再建だより (第3号)

基本設計

5月20日 第5回打ち合わせ

5月9日 第4回打ち合わせ

イメージパース
宗教法人 圓福寺 整備工事
2016.05.20 (株)菅野企画設計

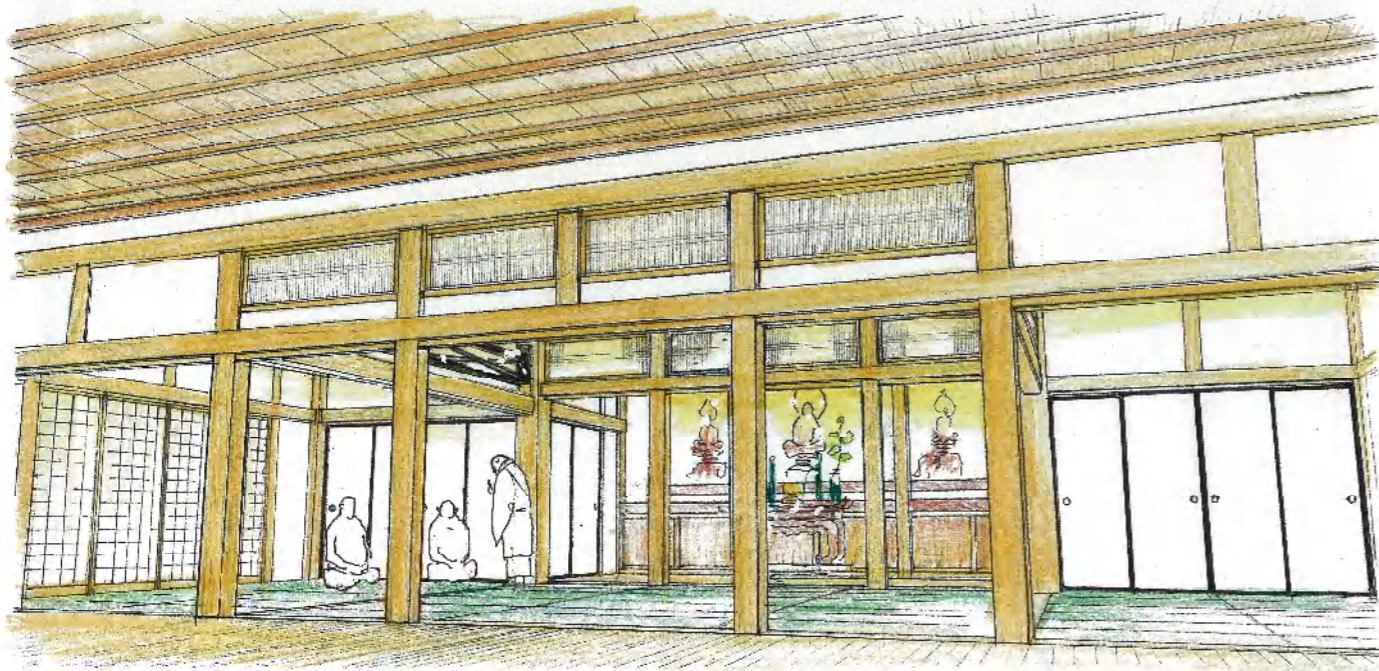
・厨房の踏込をなくした。

厨房内部の床を切り込んだ踏込をなくし、安全性を確保すると同時に、床面を広くした。掃出しの開口が大きくなり、物品の出し入れが楽になった。

・表和室の改良

床の間を東側に配置して、下座から出入りできるようにし、主客の動線をスムーズにすることができる。また、給湯室を隣接させ、お茶の出し入れもスムーズにできる。

・寺務室の改良

表和室の改良に伴い、寺務室を拡張できた。法衣室を寺務室内に移して、

法衣コーナーとした。

・大師堂前のスロープの改善

大師堂前のスロープ幅を現行のままに戻した。これにより、庫裡玄関前のスペースが広くなり、開放感が増した。

・駐車場階段の移動

駐車場からの下り階段の配置を変更して、大師堂前のスロープから本堂正面下に向かう右側の擁壁をまっすぐでき、すっきりした印象となった。

・駐車場と建物との境

駐車場と庫裡との間に植栽を設けた。

宗教法人圓福寺 整備計画
株式会社 菅野企画設計 2016.05.09

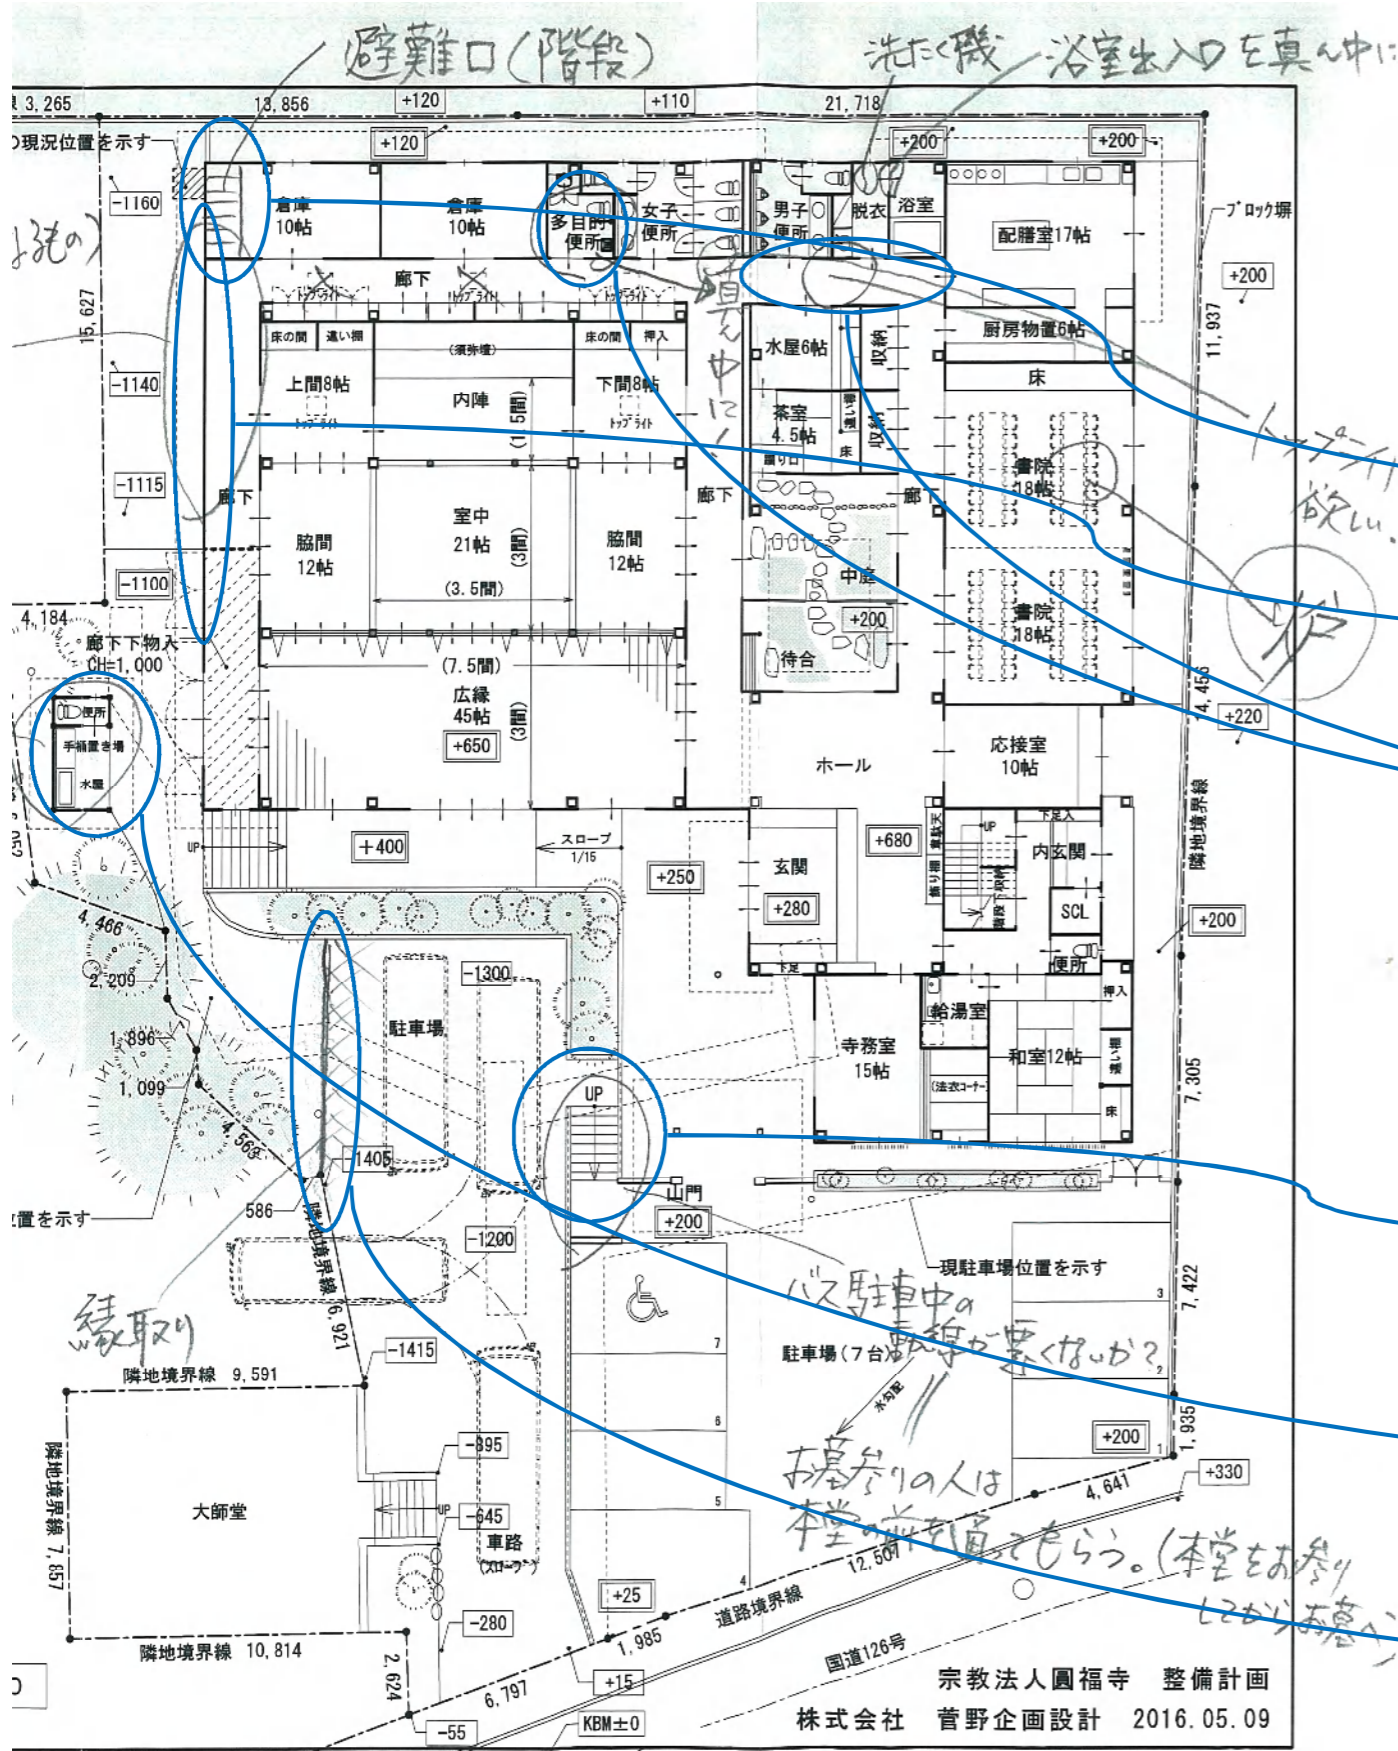
- ・避難経路について**
建物全体を見てみると、本堂左奥周辺にだけ外部に出られる場所がないので、避難口を設けてほしい。
- ・本堂西側の採光**
本堂西側に窓等が設けられておらず、採光が不十分だと思う。暗い印象の本堂ではなく、明るいイメージの本堂が望ましい。ただし、西日をどのように遮るのかなど、ご提案いただきたい。
- ・トイレ等奥の部分について**
前述の採光が確保できれば、本堂裏側のトップライトは不要となるのではないだろうか。かえって、男子便所前はどこからの採光もなく、この場所にはトップライトが必要だと思う。
多目的便所を設けていただき、体の不自由な方への配慮もされますが、これを男女便所の間に配置して、廊下からまっすぐ入れるようにしたほうがより使い勝手がいいと思う。

- ・駐車場からの階段について**
下の駐車場にマイクロバスが駐車している時の、お墓への動線が悪いのではないかと意見があったが、お墓参りの人は本堂の前を通過して、本堂にお参りしてからお墓に行くので、この階段についてはそのままとする。
- ・墓地トイレ、流しなどについて**
手桶置場は現在のものをそのまま使用する予定ですが、別棟としては少し大きすぎ、せっかくの庭が狭くなるのでもっとコンパクトにしてほしい。また、お線香を点ける場所や、燃えカスの安全な捨て方も考えなければならない。
- ・下駐車場について**
駐車場と墓地への園路との境を明確にする。

- ・納骨室をなくした。**
これまで一時預かりをしていたお骨は、納骨室ではなく涅槃精舎(永代供養塔)でお預かりすることにし、倉庫に変更した。
- ・本堂西床下倉庫の改良**
外に面するところは観音開きの建具にして、物の出し入れをしやすいように改良した。
- ・本堂西側壁面**
墓地用外トイレ、手桶置場、水汲み場を別棟にして、墓地通路の幅を確保し、同時に本堂西側壁面を一直線におさめるようにした。
- ・表和室の給湯室**
表和室から直接入れるように、壁ではなく建具でできることにした。
